**Etude des dysfonctionnements dans la réalisation
du permis de construire**

n° 095 091 13 B0007 au 7 rue JJ Rousseau 95570 Bouffémont

5 anomalies constatées au 23 Juillet 2014 :

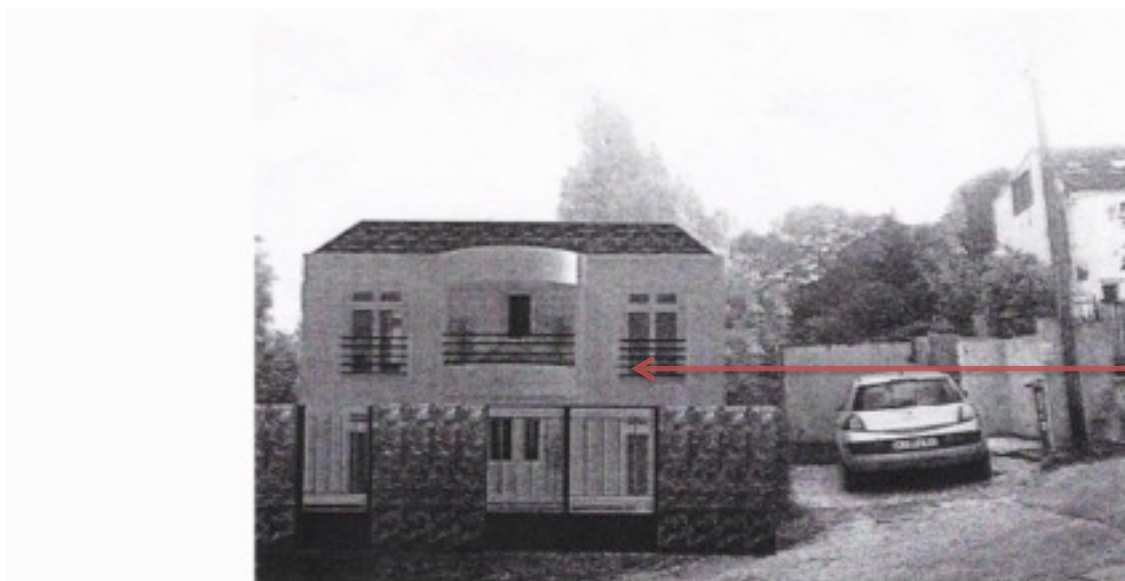
Enfin sont jointes 2 photos de la colline de Montmorency prises avant la construction et au 22 Juillet 2014. (état actuel non terminé)

Elles montrent la défiguration du paysage et les troubles de voisinage :

- La privation de jouissance à la fois de la vue sur la forêt de Montmorency et sur la Plaine de France
- La privation de plusieurs heures d'ensoleillement,

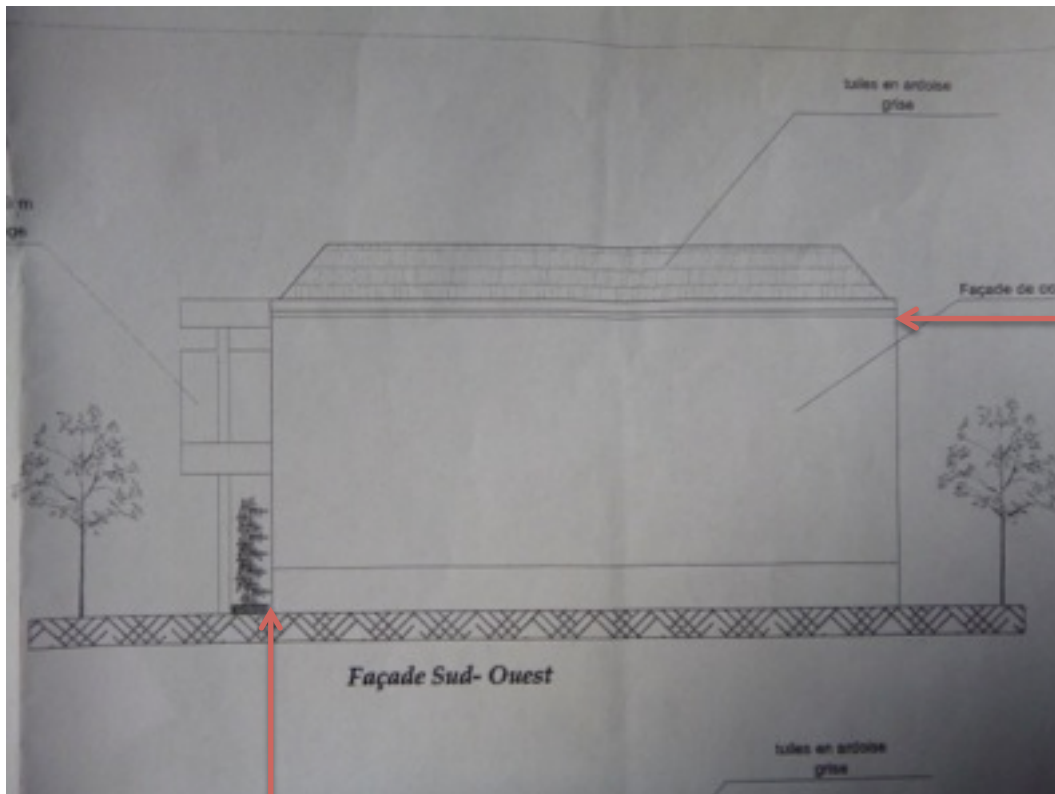
1. Tromperie sur le montage photo de la construction projetée :
la comparaison avec le véhicule (réel) stationné au 9 JJ Rousseau fait apparaître une différence de plus d'un étage entre le montage inséré dans le permis de construire (photo du haut) et la réalité du terrain au 22/7/14 (photo du bas)

Toit du
véhicule à
hauteur du
1^{er} étage

Hauteur
simulée ds
permis

Hauteur
du RdC

Pas de surélévation au dessus du 1er

3 niveaux de parpaings au dessus du plancher haut non conforme au permis

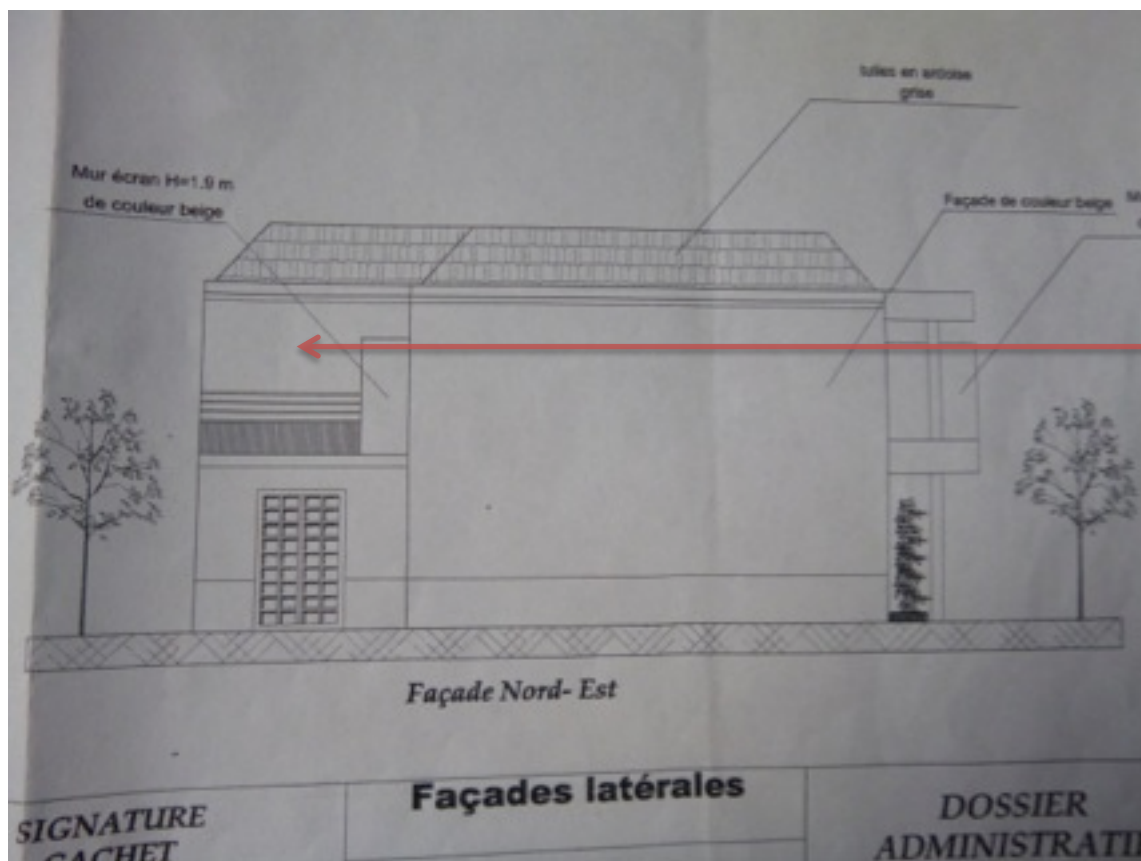
Avancée sur pleine hauteur non conforme au plan du permis

Pas d'avancée sur le plan,

Ouverture
porte fenêtre
non présente
sur plan
façade latérale

Ouverture
porte fenêtre
non présente
sur le plan

Remblais de
près 1,20m /
origine-
base de la
haie et rue

6 rangées de
parpaing de
vide sanitaire
soit plus de
1,20m
